Elektrische installaties op laagspanning en op zeer lage spanning (Boek 1 - KB 8/09/2019) - Algemene Directie Energie

📍 Plaats van het onderzoek: KEERSTRAAT 68 1500 HALLE België

📄 Aard onderzoek: Periodieke inspectie (Boek 1 6.5)

BESLUIT : NIET CONFORM

Bord

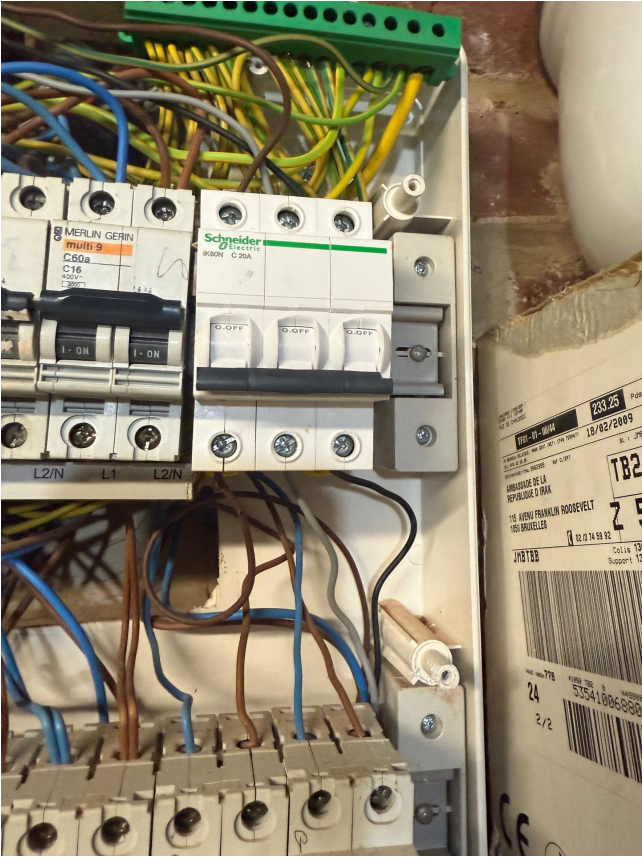
Le marquage du tableau est incorrect et toutes les informations requises ne sont pas indiquées.

Des embouts doivent être placés sur les barres de phase ; un contact direct est possible à l'intérieur du tableau.
